淀川水系 流域委員会 ニュースレター

淀川水系流域委員会ニュースレターNo.55

2008年1月発行

このニュースレターは委員会の開催結果をお知らせするものです。

検討ケース(1) (前回)農業用水の取水量を水利権量の1/2と仮定 → (今回)H15～17年3ヶ年平均の実績月別最大取水量

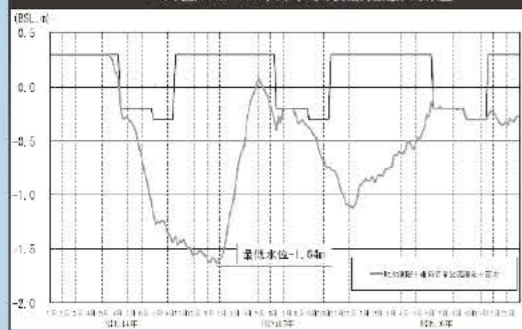
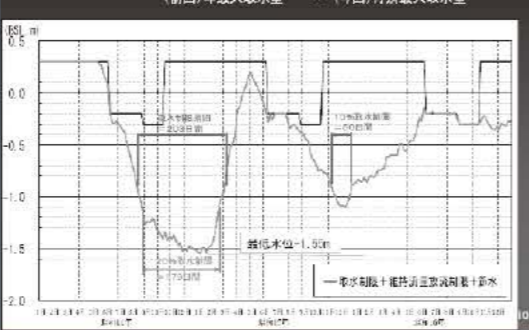
- 今回の治水シミュレーションで農業用水の実績値が示されたことは評価したい。取水制限をBSL-0.8mからはじめれば最低水位は10cm以上上がり、BSL-1.5mをクリアできる（スライド10）。非常事態にもかかわらず、維持流量のカットが甘い。維持流量カットによって「淀川で150日以上低水位が続く」との説明だが、何もBSL-1.28mまで上げる必要はない（スライド14）。今回のシミュレーション結果を見て、利用低水位BSL-1.5mには、十分対応できると感じた。

ダムのアセットマネジメント(ダムの長寿命化)

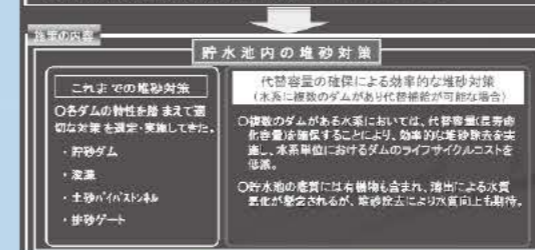
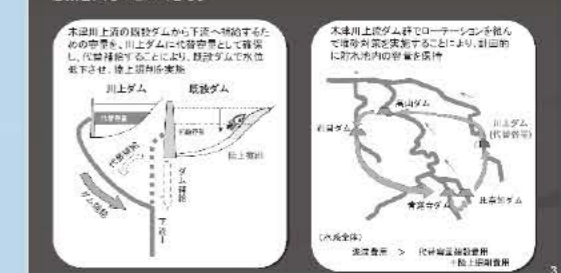
- 審議資料2-4-2スライド8「代替容量と5ダムの堆砂除去費用の関係」グラフの「代替容量確保費用」は川上ダムの容量増加分の建設費用だと思いが、何年で割り引いているのか。なぜその割引率を採用したのか。
→50年分の総費用として比較している（河川管理者）。
→通常のダムの費用便益計算は80年間で行うが、80年で計算すれば結果が違ってくるのではないかと。50年で土砂が除去できたとして、50年以降も毎年堆積する4万m³程度の土砂をこの方法で除去していったら、本当にトータルコストとして便益が出るのか（委員長）。

- 「代替容量と5ダムの堆砂除去費用の関係」グラフの「総費用」には、環境に与える負荷に対する費用は含まれているのか。社会的コストの最適化について議論していくためには、工事費だけではなく、環境に関する社会的費用が含まれていなければ、議論が成り立たない。説明をお願いしたい。
 - 根拠となる計算式が出てこないのはなぜか。原案が示されている以上、根拠となる数字があるはずだ。事業費が確定していなければ、いくつかのケースを仮定した上で示してもらっても構わない。
→精査確認中の事業費が出次第、実際の数値を示したい（河川管理者）。

②具体的な整備内容・・・戦後最大洪水対応

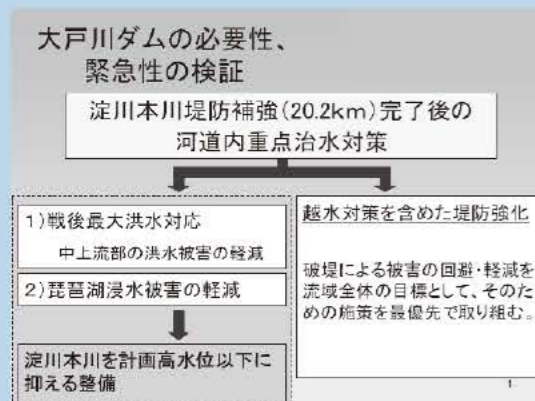
・大下津地区の河道改修は過大ではないか。「現況河道+戦後最大洪水時」には、堤防から水が溢れていないため、大下津地区には3000m³/sしか流れてこない（資料1-2 P5図4）。それにもかかわらず、3700m³/sも流れるようにする河道改修は過大でないか。

- 整備実施による各地区の流量増と枚方地点への流量の影響はどうか。
- 川上ダム、大戸川ダムとも戦後最大洪水対応で見直したが、天ヶ瀬ダム再開発は、見直ししないのか。(図1)
- 大下津地区の河道改修は過大ではないか。戦後最大洪水の流量3000m³/sで十分ではないか。(図2、図3、図4、図5)

→図4を訂正したい。流量が堤防満杯で流し得る量を超えて溢れることは確認している。水位として描写する際に、溢れながら下流に流量が到達することになるが、溢れた量を全て差し引いた流量で、下流から水位計算をしてしまった。本来は、溢れながら流量が低減してそれに応じた水位を示すべきだった。確認に時間がかかってしまい、大変申し訳ないと思っている（河川管理者）。

②淀川本川・枚方地点の安全性チェック

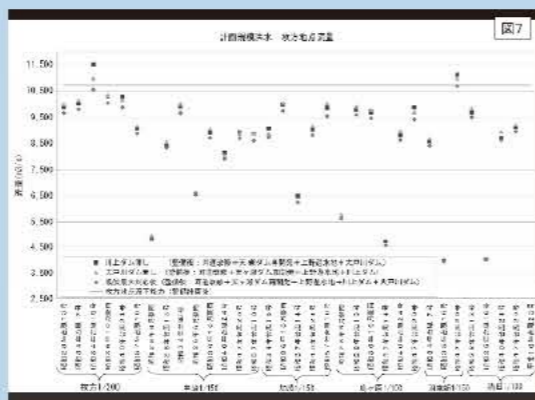
- 枚方地点の計画規模降雨(1/200)による流量だけでなく、各支川の基準点の計画規模の降雨によりチェックする必要があるのか。(図6)
- 33タイプの降雨パターンを選択の方法はこれでよいのか。(図6)
- 計画規模(33タイプ)での検証は必要ではあるが十分ではないのではないのか。(図6)
- 大戸川ダムの有効率2/33をどう見るか。(図6)
- 昭和34年台風16号型×1.45倍の洪水が11500m³/sに増加しているのはなぜか。(図7)
